プレート間地震の津波評価

No.3コメント回答(検討波源モデルのパラメータスタディの方法)に伴う変更点

No.3コメント回答(検討波源モデルのパラメータスタディの方法) プレート間地震の津波評価の変遷

概略パラメータスタディによる津波評価結果と詳細パラメータスタディによる津波評価結果の比較

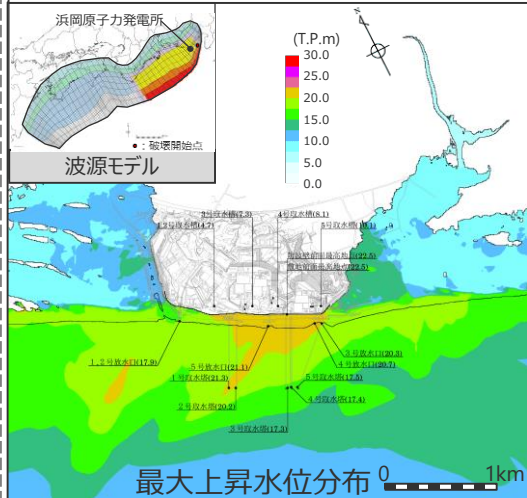
No.3コメント回答(検討波源モデルのパラメータスタディの方法) 概略・詳細パラメータスタディ結果の分析

- 概略パラメータスタディ（破壊伝播を考慮した検討(前回までの検討)、同時破壊とした検討(今回の検討)）と、詳細パラメータスタディの津波評価結果を比較した結果は以下のとおり。
- 同時破壊として検討した概略パラメータスタディ結果の水位から詳細パラメータスタディ結果の水位への増加は、いずれの大すべり域の位置においても概ね同程度であることを確認し、同時破壊として検討した概略パラメータスタディ結果によって敷地への影響が最も大きいケースおよびそれと同程度のケースを基準断層モデルとして選定した今回の方法が妥当であることを確認した。

コメント回答に伴う津波評価結果の変更

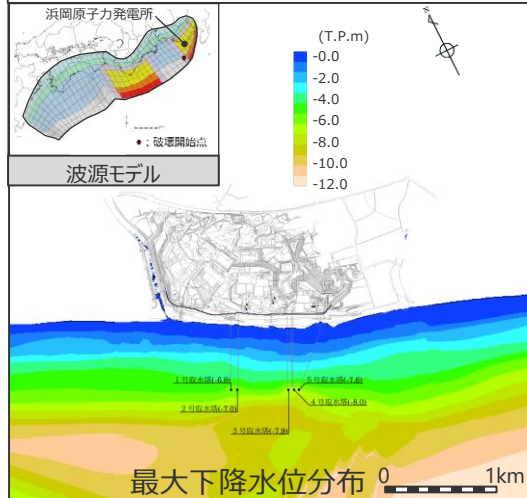
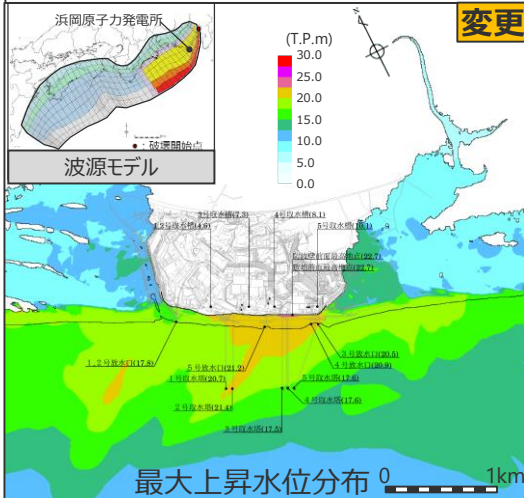
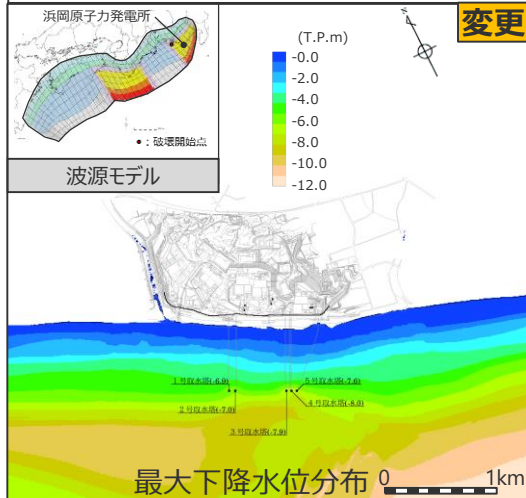
- No.3コメント回答に伴う津波評価結果の変更は以下のとおり。
- 津波評価結果に大きな変更はないものの、敷地前面の最大上昇水位はT.P.+22.7m、3、4号取水塔の水位低下時間は13.5minとなった。

今回評価結果

No.5コメント回答(駿河トラフのプレート形状に関する知見) Matsubara et al.(2021)

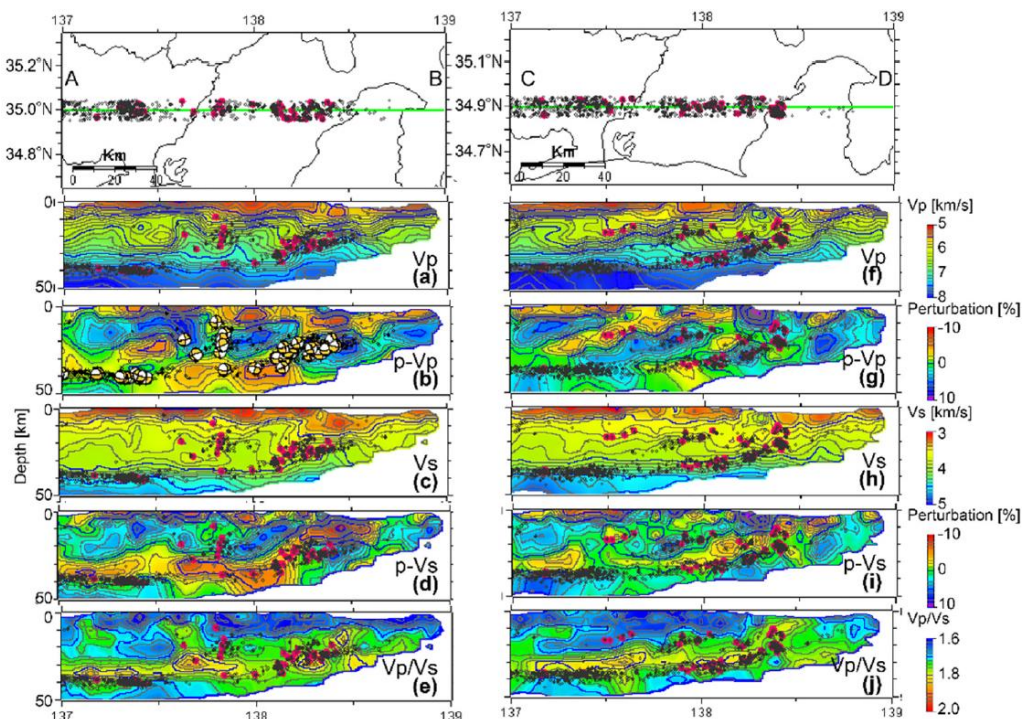
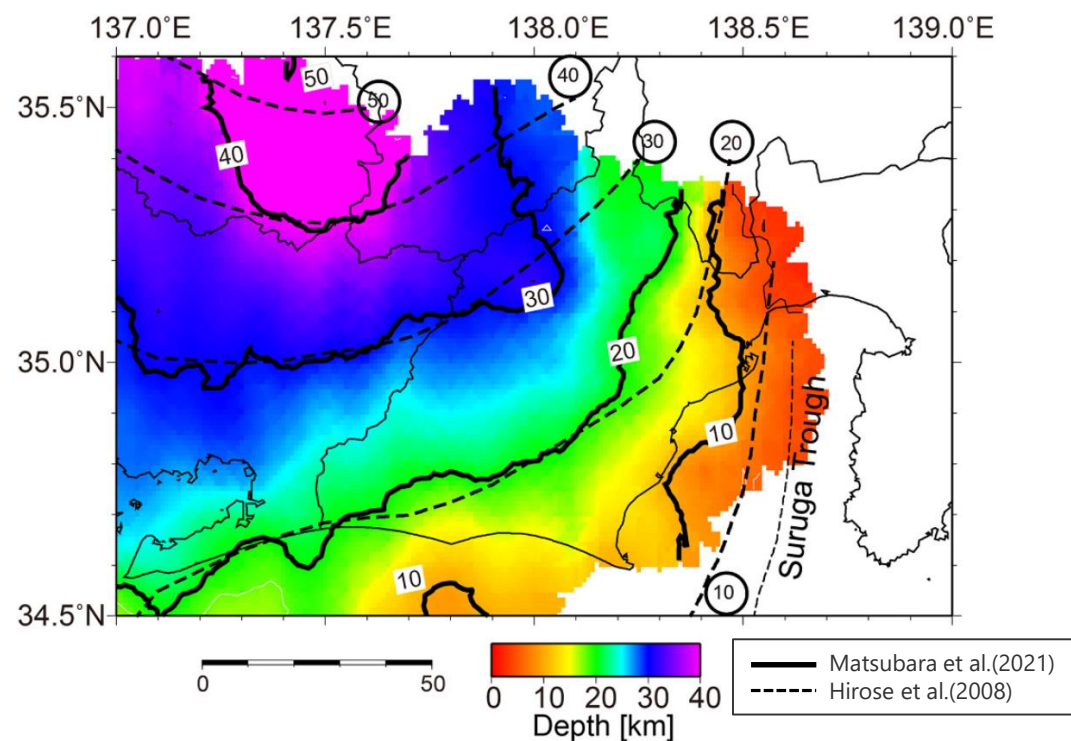
- 東海地域のプレート境界の形状を推定した新たな知見（Matsubara et al.(2021)）について、一研究成果ではあるが、津波評価への影響の確認を行い、津波評価に影響のある海域において両者は概ね整合していることを確認した。

- Matsubara et al.(2021)は、陸域の定常観測点と駿河湾内の臨時海底観測点における地震観測データを活用して、東海地域の速度構造を地震波トモグラフィー法により解析し、その速度構造における低速度かつ高Vp/Vsな海洋地殻の分布、微小地震の震源分布、低角逆断層型の地震の分布を考慮して、フィリピン海プレート上面の形状を推定している。
- 推定したフィリピン海プレート上面の形状について、右図のとおり、同じく地震波トモグラフィー法による速度構造等に基づき推定されたHirose et al.(2008)によるフィリピン海プレート上面の形状と併せて図示し、駿河トラフから沈み込むフィリピン海プレートの上面は深さ20km程度までの部分が既往のモデルよりも少し浅くなったとしている。

Matsubara et al.(2021)と内閣府(2012)の比較

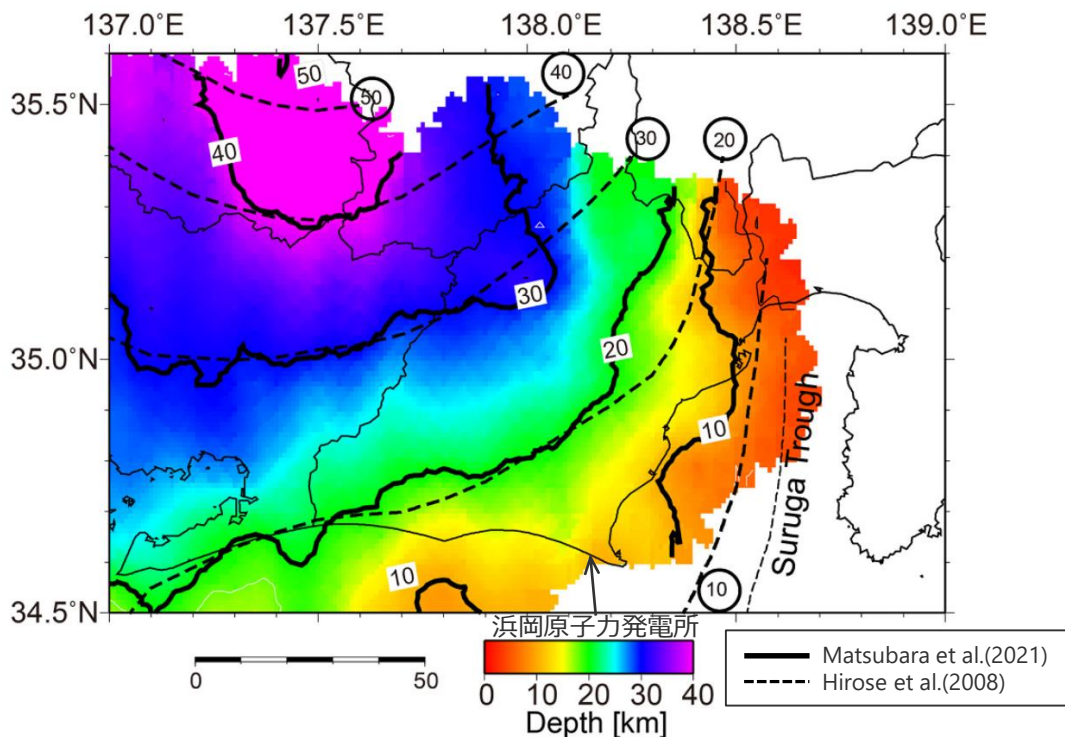
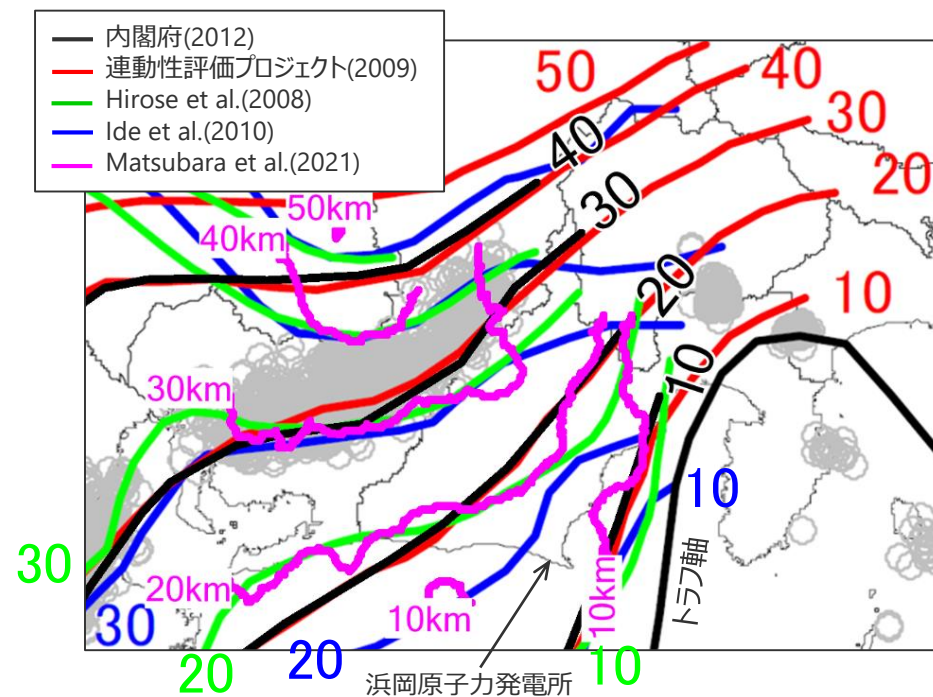
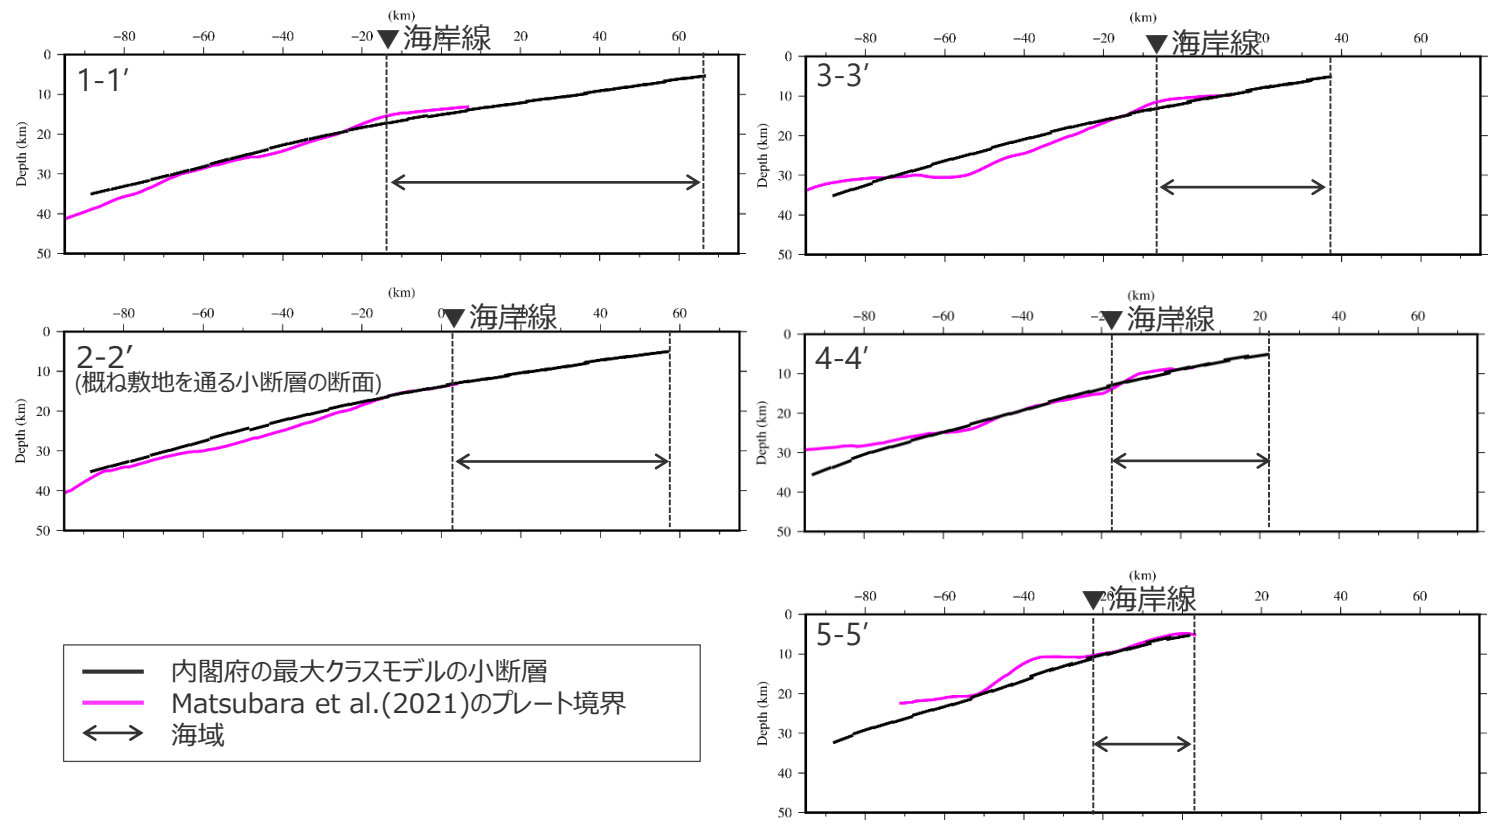
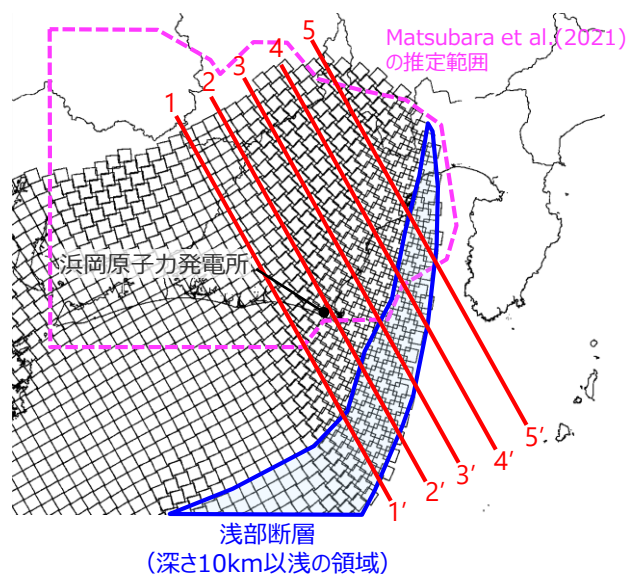
- Matsubara et al.(2021)は、最新の記録を用いて行った地震波トモグラフィ法による速度構造等に基づき東海地域のプレート境界の形状を推定し、同じく地震波トモグラフィ法による速度構造等に基づき推定されたHirose et al.(2008)のプレート境界の形状と比較し、駿河トラフから沈み込むフィリピン海プレートは深さ20km程度までが既往のモデルより少し浅くなったとし、深さ10kmの等深線がやや西側に位置している。
- 内閣府(2012)のプレート境界の形状は、地下構造探査結果等による運動性評価プロジェクト(2009)に基づき深さ10km及び20kmの等深線が設定されており、右図のとおり、深さ10kmの等深線は、Hirose et al.(2008)よりやや西側に位置し、最新の記録を用いて推定されたMatsubara et al.(2021)とより整合的である。また、深さ10km以外の等深線についても、内閣府(2012)はMatsubara et al.(2021)と概ね整合している。

No.6コメント回答(谷地形による津波増幅効果の数値シミュレーションによる確認) 土木学会(2016)の評価手法に基づく津波増幅効果の検討 (敷地東側の谷地形における評価結果)

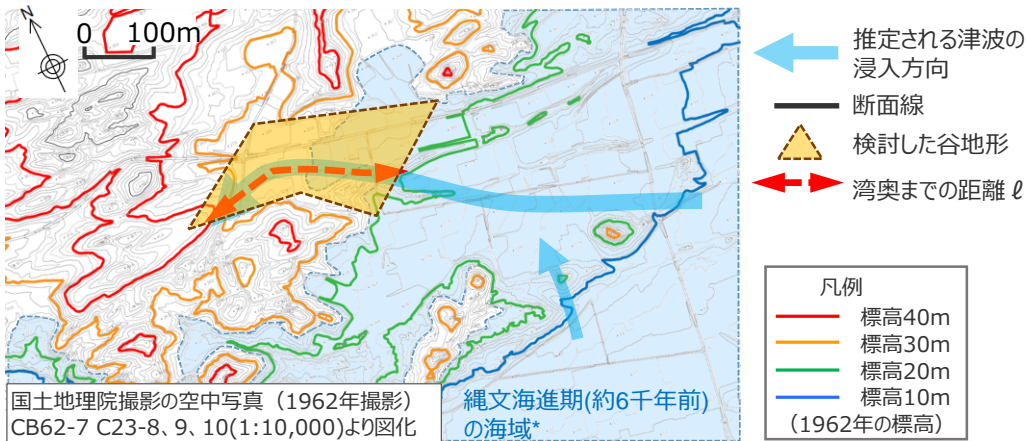
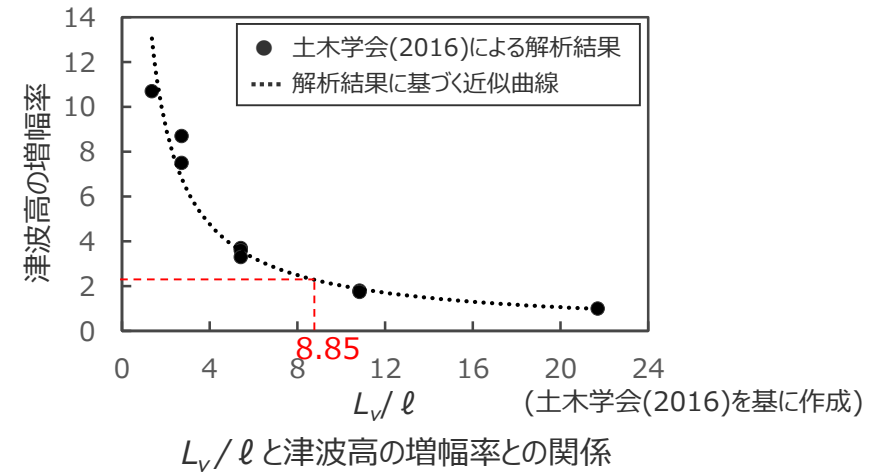
- 土木学会(2016)の簡易式に基づく谷地形による津波増幅効果の評価結果は以下のとおり。
- 敷地東側の谷地形によって、津波高は2倍程度まで増幅する可能性があることを確認した。

No.6コメント回答(谷地形による津波増幅効果の数値シミュレーションによる確認) 数値シミュレーションに基づく津波増幅効果の検討 (堆積当時の地形を想定した津波の数値シミュレーション結果)

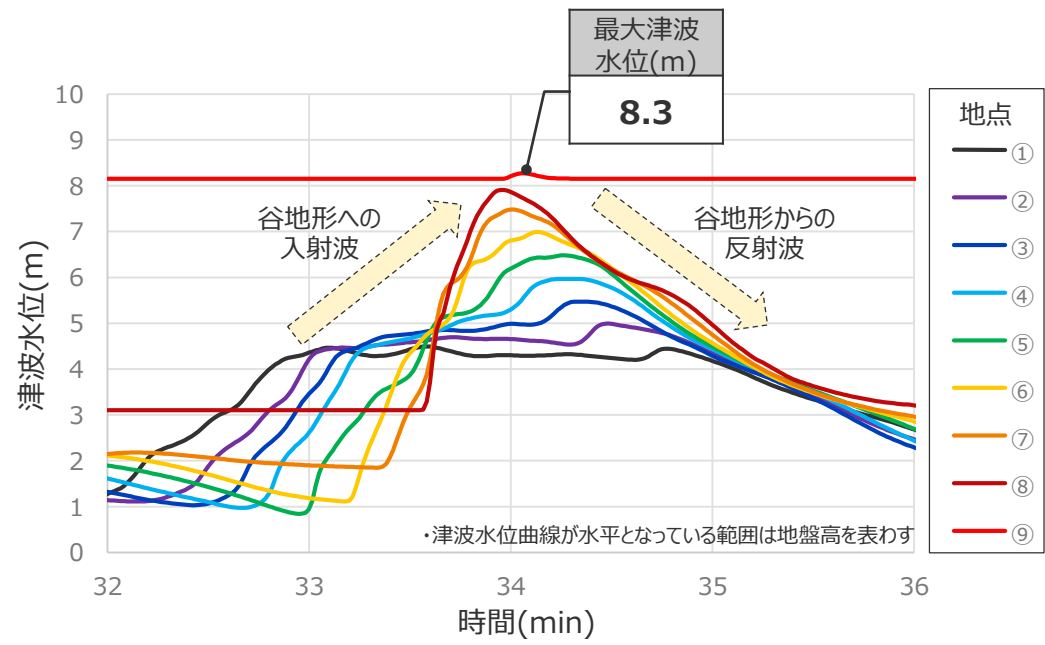
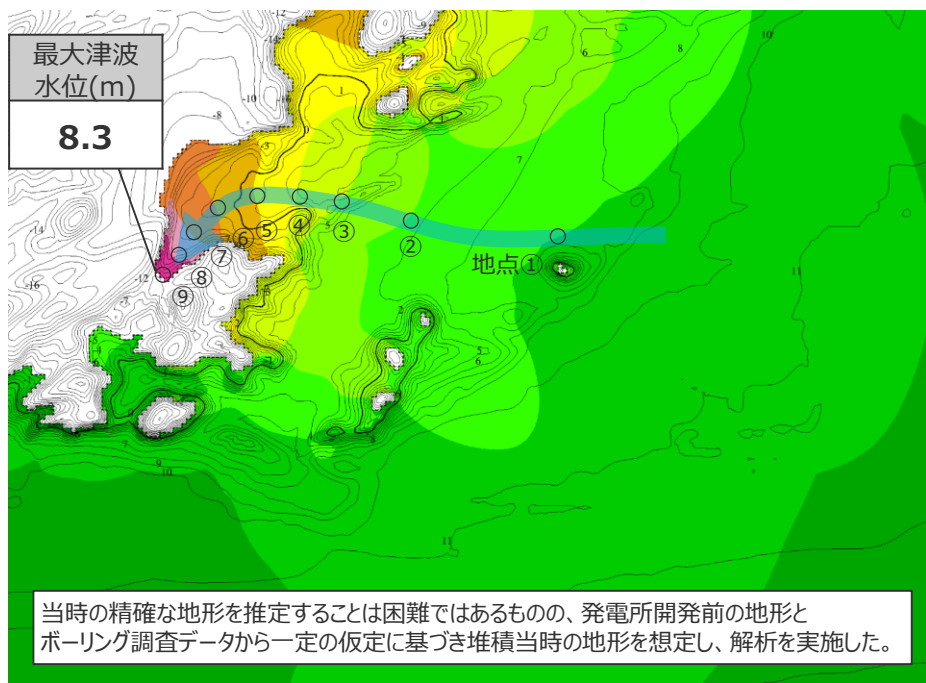
- 堆積当時（約6千年前）の地形を想定した津波の数値シミュレーション結果は、以下のとおり。
- 津波の最大上昇水位分布および時刻歴波形より、谷地形によって津波高が増幅することを確認した。
- また、谷地形における最大津波水位（8.3m）は、谷地形による反射波等の影響の小さい地点①、②の津波水位（4～5m）に対して、約2倍程度となっている。

当時の精確な地形を推定することは困難ではあるものの、発電所開発前の地形とボーリング調査データから一定の仮定に基づき堆積当時の地形を想定し、解析を実施した。
